交通政策審議会

第20回港湾分科会

# 舞鶴港港湾計画 一部変更

# 港湾計画変更の概要

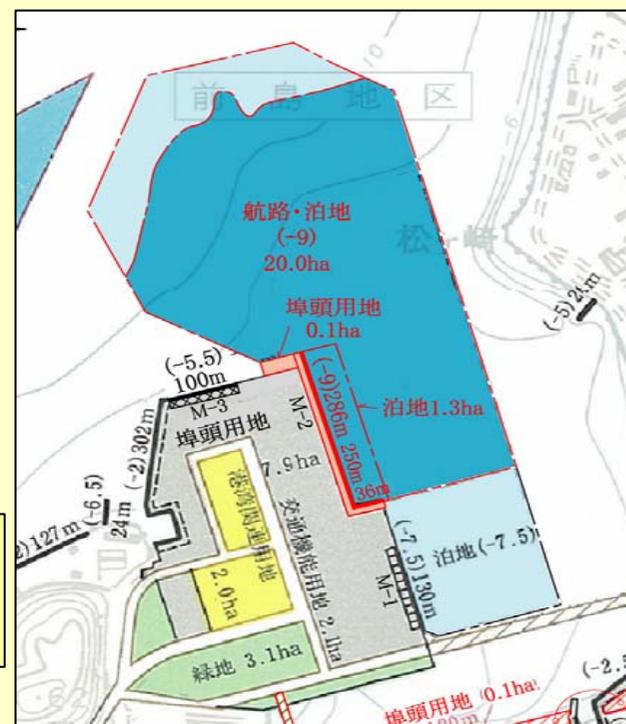
フェリー船舶の高速性能強化及び積載量の増大に向けた船舶大型化への対応が必要。

既設フェリー埠頭の増深と延伸

岸壁 1バース	水深	8m → 9m	} (改良)
	延長	266m → 286m	
埠頭用地	面積	8ha → 8ha*

水深	8m → 9m
	面積	10ha → 21ha*
